DODATEK Č.9 KE SMLouvĚ O DíLO č. OVZ-VZZR-2020-014

Smluvní strany mezi sebou uzavřely dne 27. 11. 2020 smlouvu o dílo č. OVZ-VZZR-2020-014 jejímž předmětem je zhotovení stavebního díla: „Centrální polytechnické dílny a Galerie města Pardubic“ (dále jen jako „SOD“).

Název akce:	Galerie města Pardubice CZ.06.3.33/0.0/0.0/16_036/0015136
Změnový list č. 28	SOD č. OVZ-VZZR-2020-014
Popis Změny: Zabudování betonových vzorků do zdiva	
Popis příčiny Změny: Z důvodu dodatečného požadavku budoucího uživatele objektu na umístění informačního panelu v prostoru recepcce u hlavního vstupu, bylo po dohodě mezi objednatelem, projektantem a zhotovitelem navrženo řešení formou betonové plochy s využitím vyhotovených vzorků betonu nosné konstrukce budovy, tak aby bylo zachováno architektonické pojetí objektu. Jedná se vícepráce.	
Tyto změny nemají vliv na stavební povolení a ani na hodnoty projektu.	
Popis způsobu ocenění Změny: Ocenění změn bylo provedeno dle odd. I., čl. III. Cena za dílo, odstavec 4 níže uvedené SoD. Položkové ocenění změn je přílohou tohoto Změnového listu č. 28. Na základě změny ZL č. 28 bude následně uzavřen dodatek č. 9 k SoD č. OVZ-VZZR-2020-014.	
Technik OITS OMI MmP: TDO:

POHLED A

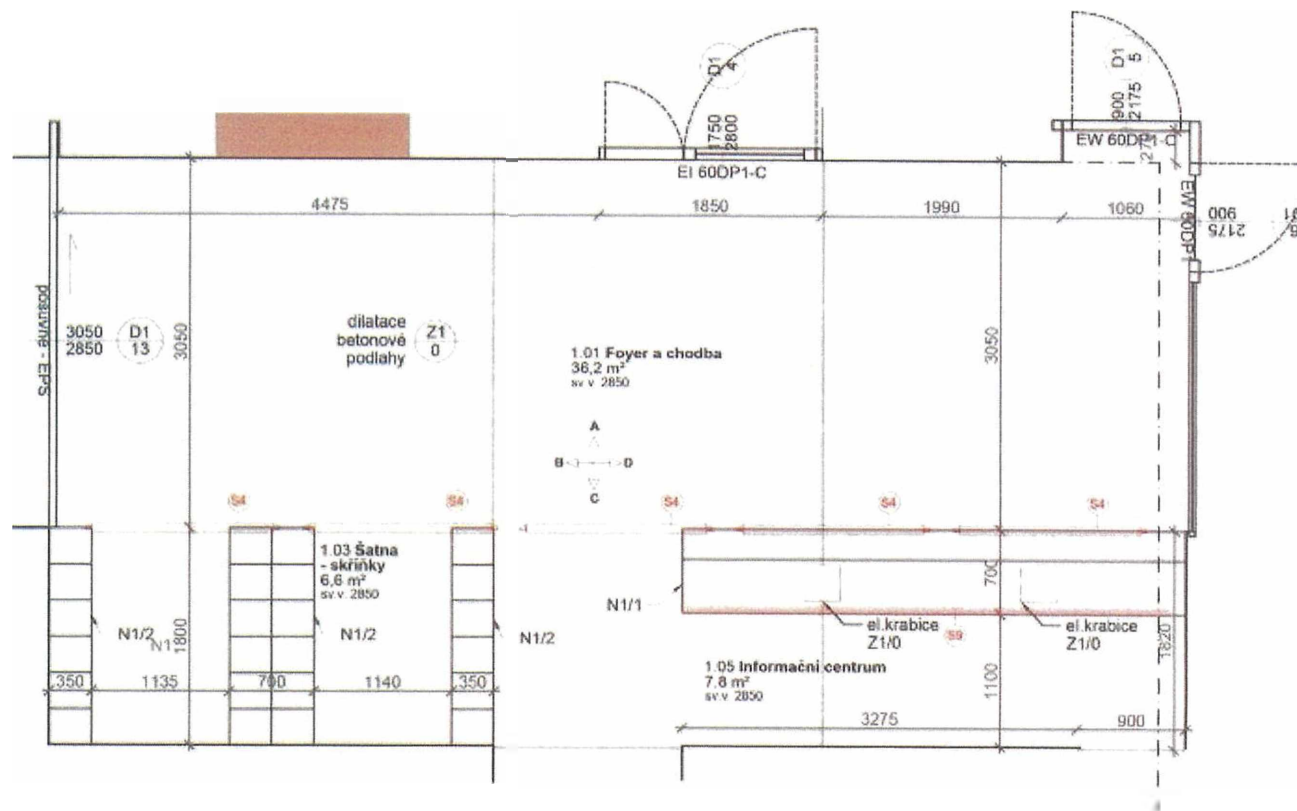
Z důvodu dodatečného požadavku budoucího uživatele objektu na umístění informačního panelu v prostoru recepce u hlavního vstupu, bylo po dohodě mezi objednatelem, projektantem a zhotovitelem navrženo řešení formou betonové plochy s využitím vyhotovených vzorků betonu nosné konstrukce budovy, tak aby bylo zachováno architektonické pojetí objektu.

Změnový list č. 28 – zabudování betonových vzorků do zdiva

**točité
schodiště**

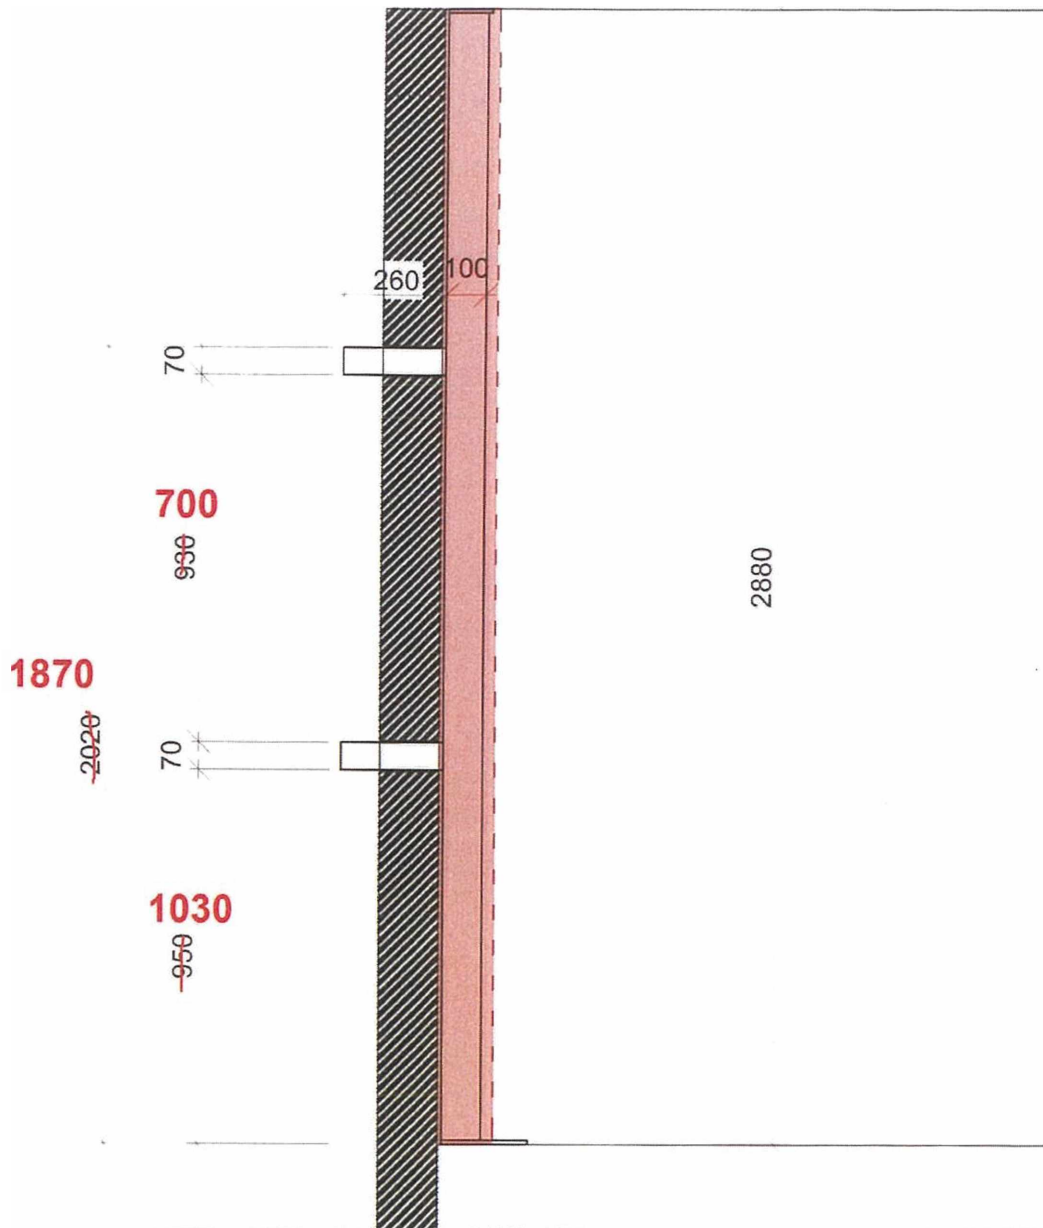
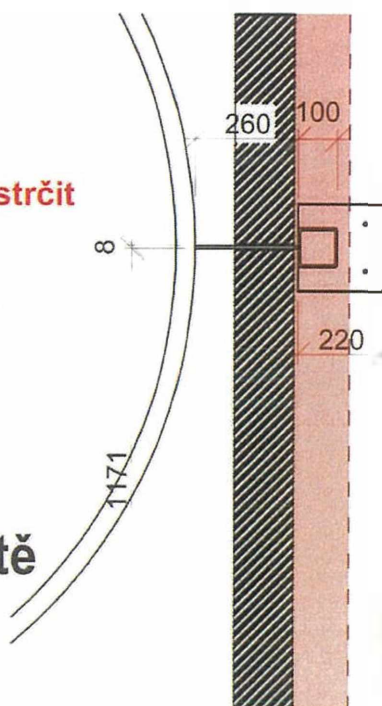
Na základě statického posouzení ocelové konstrukce točitého schodiště Z1/3 ze strany zhotovitele, které prokázalo nesplnění mezních stavů použitelnosti, bylo ze strany generálního projektanta navrženo dodatečné vyztužení ocelové konstrukce točitého schodiště Z1/3 prostřednictvím vloženého ocelového sloupu z ocelovými deskami vynášející konstrukci schodiště.

Změnový list č. 31 – zesílení točitého schodiště Z1/3 dle návrhu GP

**konzolky prostrčit
spárou v ose
schodiště**

**Pro zakotvení použít
jekl 100x100x6 pro sloupek,
který je nutné aktivovat vůči
podlaze/stropu
přes patní plechy P10-220/220
kotvené do betonu
hmoždinami 4xM10 v podlaze.
Při stropu plechy P10-220/120.
Konzolky - plech 8mm,
svary koutové tl. 3mm.**

**přizdit příčku
140mm po celé délce stěny**

0.2.e Tabulka zámečnických výrobků R26 07/2022 Centrální polytechnické dílny / 06/2016 / A4 / Str. 14

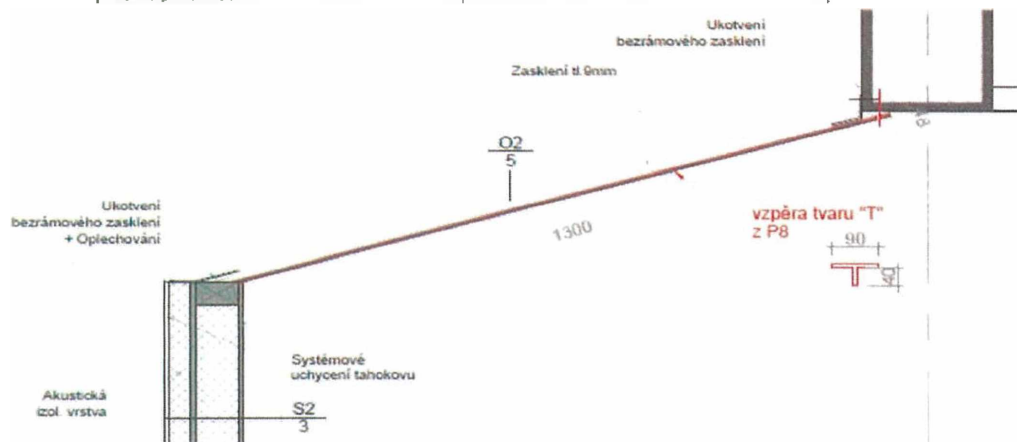
Z důvodu velice obtížné údržby a úklidu prostoru mezi podhledy z tahokovu s označením Z2/9 a stropní konstrukcí došlo po konzultaci s budoucím uživatelem objektu ke zrušení těchto podhledů. Touto změnou bude lépe zajištěn přístup k rozvodům ZTI a dalším instalacím včetně úklidu a tím spojených hygienických norem v tomto prostoru. Ze stejného důvodu došlo ke zrušení interiérového zasklení O2/5 v místnosti č. 5.08. Se zrušením interiérového zasklení O2/5 souvisí nutné vyztužení příček v místnostech č. 4.12, 4.09, 5.08, 5.09, které je řešeno pomocí zámečnického prvku Z2/19.

Změnový list č. 34 – zrušení podhledů Z2/9 v počtu 13ks a zasklení O2/5 v počtu 2ks

OZNAČENÍ	POPIS / ROZMĚR	MATERIÁL, POVRCH, JINE	POČET / POZN
Z2/19	Vzpěra tvaru "T" z plachů P8 v 8.NP - L 150x150mm, sloužka plechu P10 otevra pruhu - 100mm	Materiál: Patinující ocel s přirozeně řízenou korozí Povrchová úprava: PZ1	4ks
